**Verslag huishoudelijke elektrische installatie op laagspanning en zeer lage spanning****Algemeen:**

Referentie: 008-20260513-03	Datum controle: 13/05/2026
Keurder: 008

Eigenaar: Dianne	EAN-code: 541448820057753315
Adres installatie: Wolfsdonksteenweg 3, 3201 - Langdorp	Nummer teller(s): 1SAG1200384093
Distributienetbeheerder installatie: Fluvius	
Datum uitvoering installatie:	☒ Vóór 01/10/1981 ☐ Tussen 01/10/1981 en 01/06/2020 ☐ Vanaf 01/06/2020
Type:	☒ Wooneenheid ☐ Niet-huishoudelijk ☐ PV ☐ Batterij ☐ Laadpaal

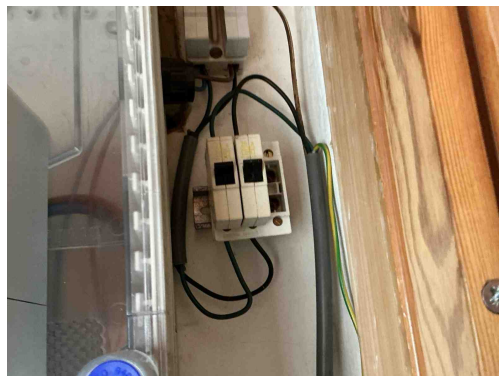
D25 - De verbindinginstallaties en/of de beveiligingstoestellen (veiligheden, vermogensschakelaars, differentieelstroombeveiligingsinrichtingen...) moeten op steunpanelen gegroepeerd en gemonteerd zijn in één of meer schakel- en verdeelborden. (Boek 1: 5.3.5.1)

Opmerking: Oa inkom

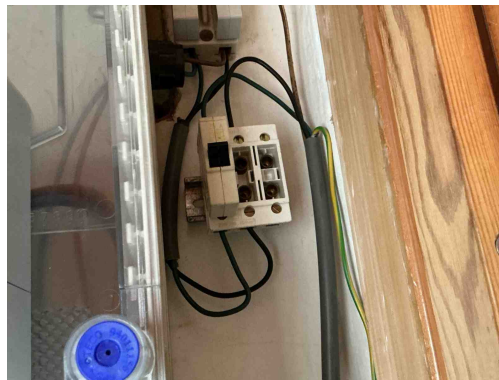
D25 - De verbindinginstallaties en/of de beveiligingstoestellen (veiligheden, vermogensschakelaars, differentieelstroombeveiligingsinrichtingen...) moeten op steunpanelen gegroepeerd en gemonteerd zijn in één of meer schakel- en verdeelborden. (Boek 1: 5.3.5.1)

Opmerking: Oa inkom

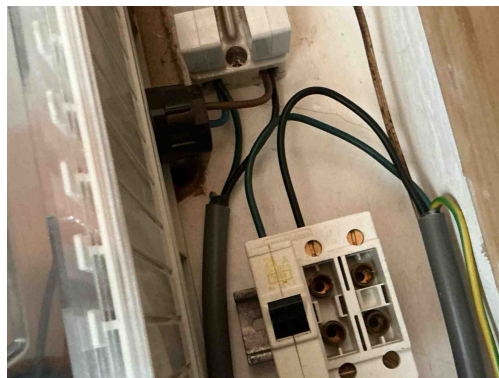
B30 - De houder van de beveiliging in een huishoudelijke ruimte is niet voorzien van aangepaste kalibreerelementen (Boek1: 5.3.5.5).

Opmerking: Oa inkom

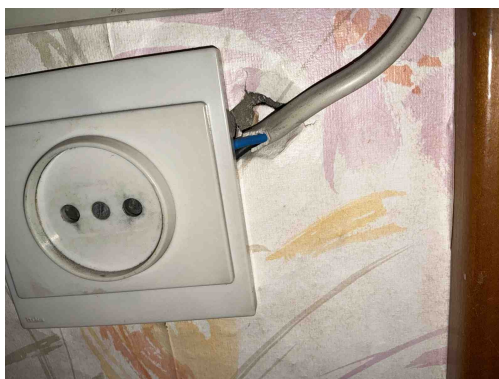
B34 - Het kabeltype van de meterbord verbinding aan de oorsprong van de installatie beantwoordt niet aan de minimale vereisten vastgelegd door de distributienet beheerder. (Boek1: 1.5 + SYNERGRID C1/107)

Opmerking: VOB niet intern uitgevoerd,

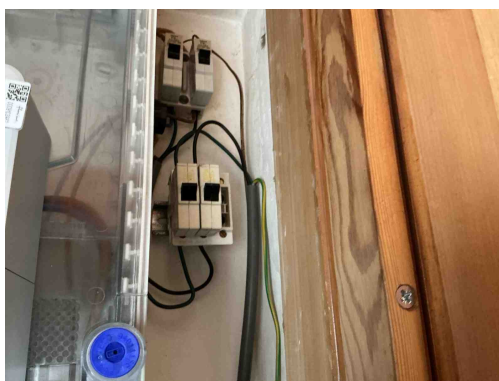
C21 - Het gebruik van geleiders van het type VOB, zonder bijkomende afscherming is niet toegestaan (Boek 1: 5.2.9.6).
Opmerking: Oa inkom, keuken, slaapkamer 3,...

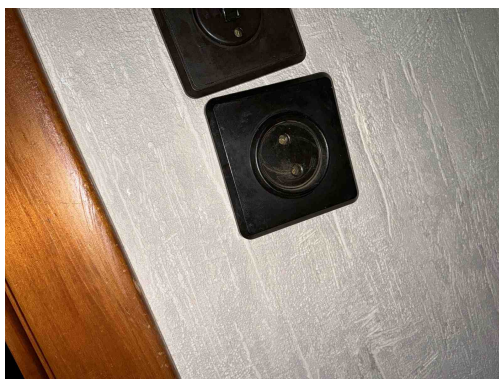
C21 - Het gebruik van geleiders van het type VOB, zonder bijkomende afscherming is niet toegestaan (Boek 1: 5.2.9.6).
Opmerking: Oa inkom, keuken, slaapkamer 3,...

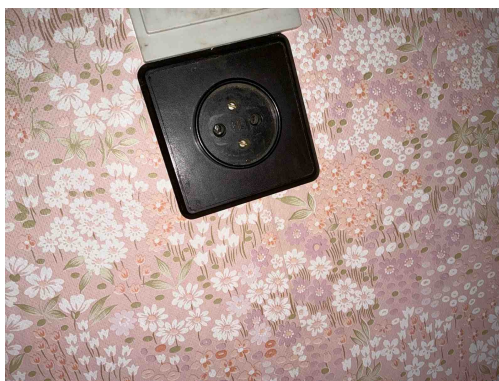
A20 - Er bevindt zich een contactdoos zonder beschermingsgeleider in de elektrische installatie. Deze is niet geplaatst achter een differentieelstroombeschermingsinrichting met grote (max. 30mA) of zeer grote (max. 10mA) gevoeligheid.

Opmerking: Oa keuken, eetkamer, slaapkamer 1,...

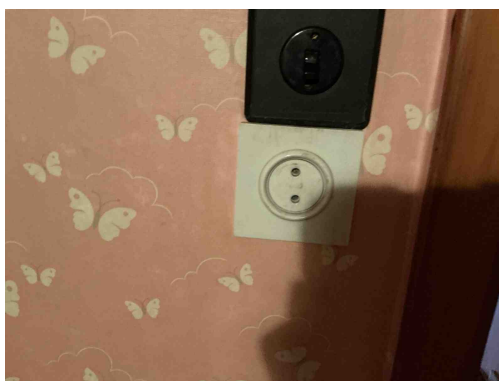
A20 - Er bevindt zich een contactdoos zonder beschermingsgeleider in de elektrische installatie. Deze is niet geplaatst achter een differentieelstroombeschermingsinrichting met grote (max. 30mA) of zeer grote (max. 10mA) gevoeligheid.

Opmerking: Oa keuken, eetkamer, slaapkamer 1,...

A20 - Er bevindt zich een contactdoos zonder beschermingsgeleider in de elektrische installatie. Deze is niet geplaatst achter een differentieelstroombeschermingsinrichting met grote (max. 30mA) of zeer grote (max. 10mA) gevoeligheid.

Opmerking: Oa keuken, eetkamer, slaapkamer 1,...

T11 - De contactdozen waarvan de toegekende stroomsterkte maximaal 16A en de toegekende spanning maximaal 250V bedraagt en niet bedoeld zijn voor de voeding van een of meerdere verbruikstoestellen voor een specifiek doel en niet geplaatst zijn in of op schakel- en verdeelborden, beschikken niet of IPXX-D (incl. gemeenschappelijke delen residentieel geheel) (Boek 1: 4.2.2.3/5.3.5.2).

Opmerking: Oa slaapkamer 2

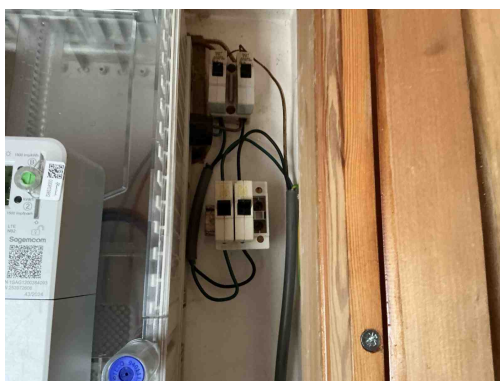
A20 - Er bevindt zich een contactdoos zonder beschermingsgeleider in de elektrische installatie. Deze is niet geplaatst achter een differentieelstroombeschermingsinrichting met grote (max. 30mA) of zeer grote (max. 10mA) gevoeligheid.

Opmerking: Oa keuken, eetkamer, slaapkamer 1,...
